Réponses aux questions et commentaires -
Avis de changement au projet minier Whabouchi
15 janvier 2025

Mine Whabouchi – Nemaska Lithium
24 avril 2025

RÉPONSES AUX QUESTIONS ET COMMENTAIRES

No de référence GCM : 22-1331-0514

Figure 1. Déplacement du garage (A : 2015, B : 2024)

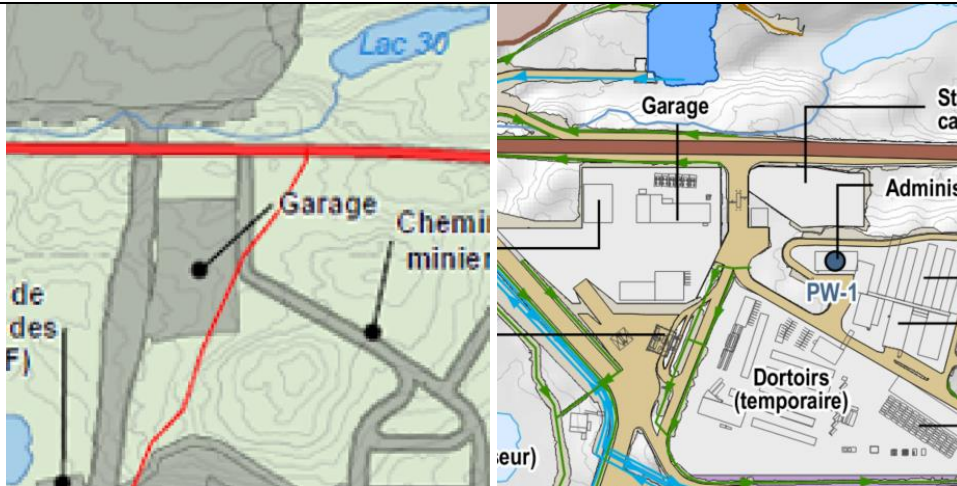
a. fournissez, pour chacune des composantes concernées, les informations requises aux conditions 2.9.1, 2.9.2 et 2.9.3 de la Déclaration de décision ;

La construction du garage s'est faite en 2018, soit avant la modification de la Déclaration de décision pour l'inclusion de la condition 2.9. Néanmoins, le changement, les mesures associées et l'évaluation sommaire des effets anticipés sont présentés ci-après. Comparativement à la figure 3 du rapport d'évaluation environnementale, le garage pour les équipements miniers présentement au site est environ 50 m plus au nord (voir Figure 1 et Figure 2).

Le déplacement du garage vers le nord a entraîné l'anthropisation d'une surface supplémentaire approximative de 3 650 m². Cependant, cette surface fait partie intégrante du périmètre de sécurité du site minier et demeure donc inaccessible aux autres utilisateurs du territoire. L'infrastructure est également plus visible aux utilisateurs de la route du Nord.

PLAN D'AMÉNAGEMENT DU SITE WHABOUCHI (GCM, 2025)

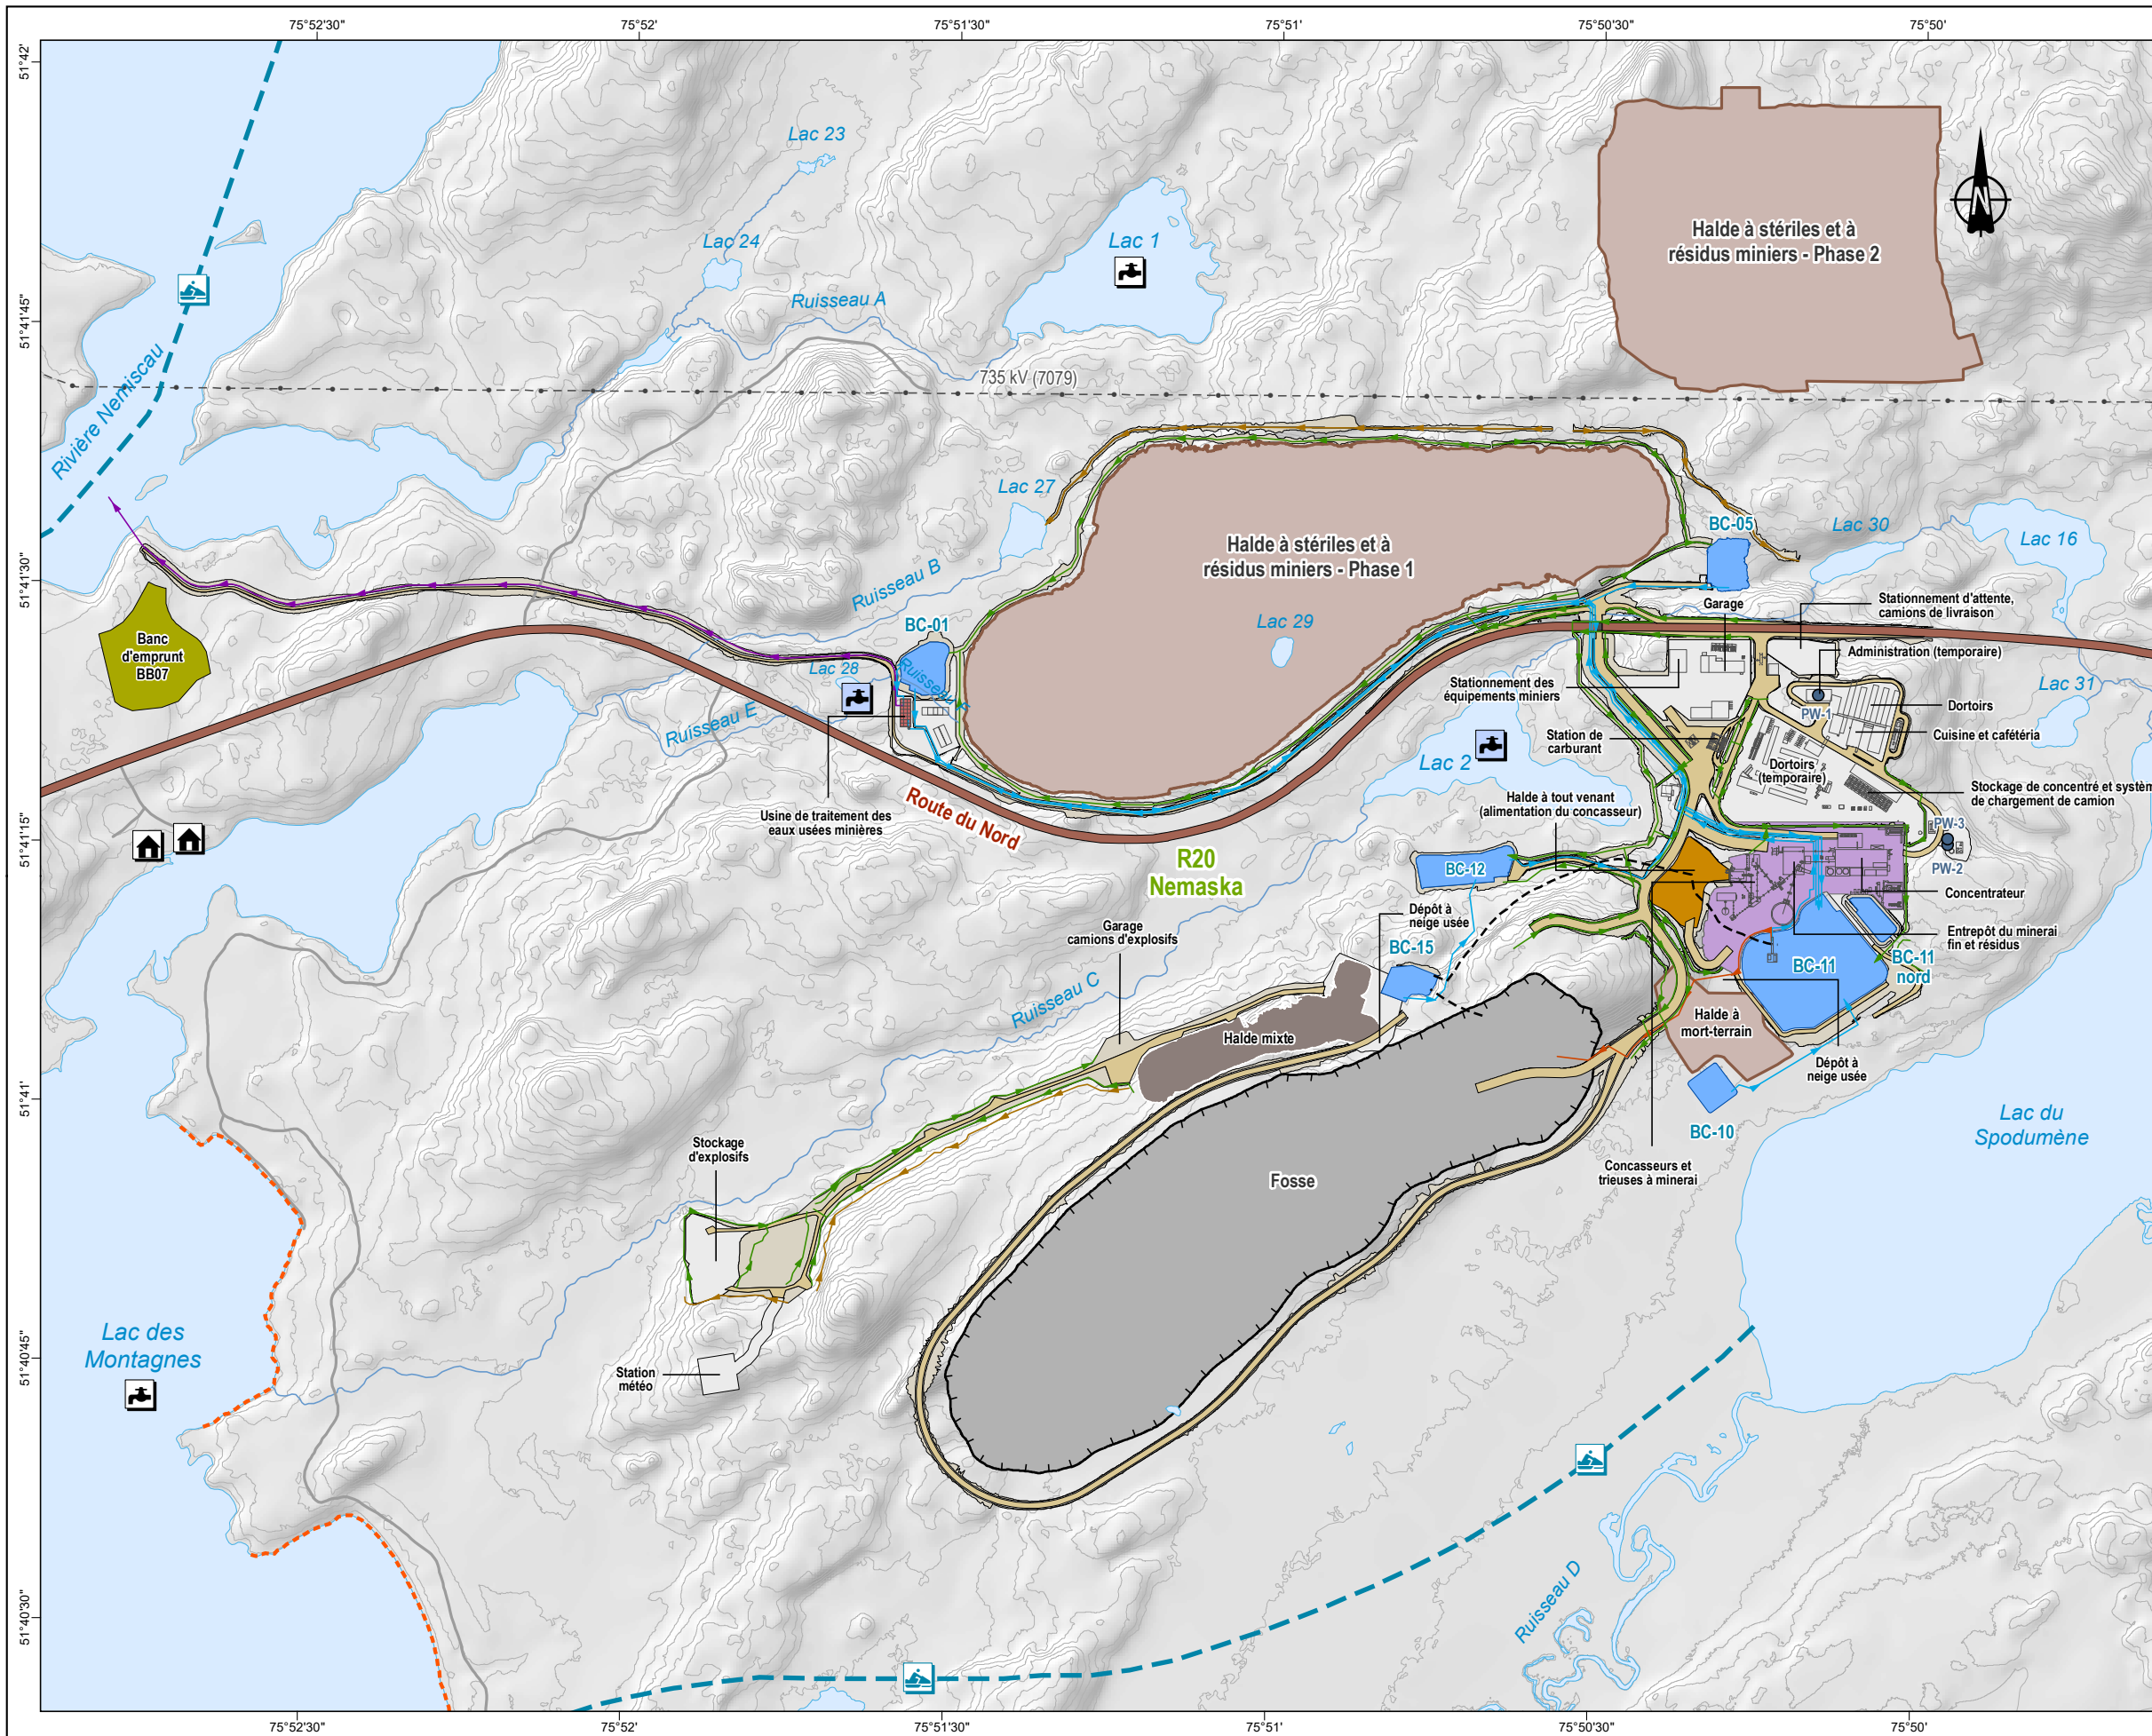
1. *Indiquez les superficies de chacune des composantes existantes (ou autorisées) faisant partie de la définition d'« aire d'exploitation minière » ;*
2. *Indiquez les superficies de chacune des composantes du projet faisant partie de la définition d'« aire d'exploitation minière » qui sont proposées d'être ajoutées ou modifiées selon les sections 5.0 et 6.0 de l'Avis ;*
3. *Calculez et présentez sous forme de tableau le pourcentage d'augmentation de l'aire d'exploitation minière en fonction des superficies présentées aux points (1) et (2) ci-haut ;*
4. *Fournissez une figure illustrant les composantes qui se trouvent dans l'aire d'exploitation minière proposée.*

b. fournissez une version de la figure demandée au point 4 ci-dessus qui illustre le nouvel emplacement de chacune des composantes concernées, y compris les changements aux composantes du projet depuis la publication du rapport d'évaluation environnementale.

4. La Carte 1 jointe à l'Annexe A illustre les composantes de l'aire d'exploitation minière telles que prévu dans la demande d'Avis 2024, mais avec un niveau de détails supérieur. Par exemple, la présentation du nouveau design de la halde mixte et de l'aire industrielle est identifiée en mauve.

6.b. La Carte 1 jointe à l'Annexe A illustre le nouvel emplacement des composantes mentionnées aux réponses 5. et 6.a.
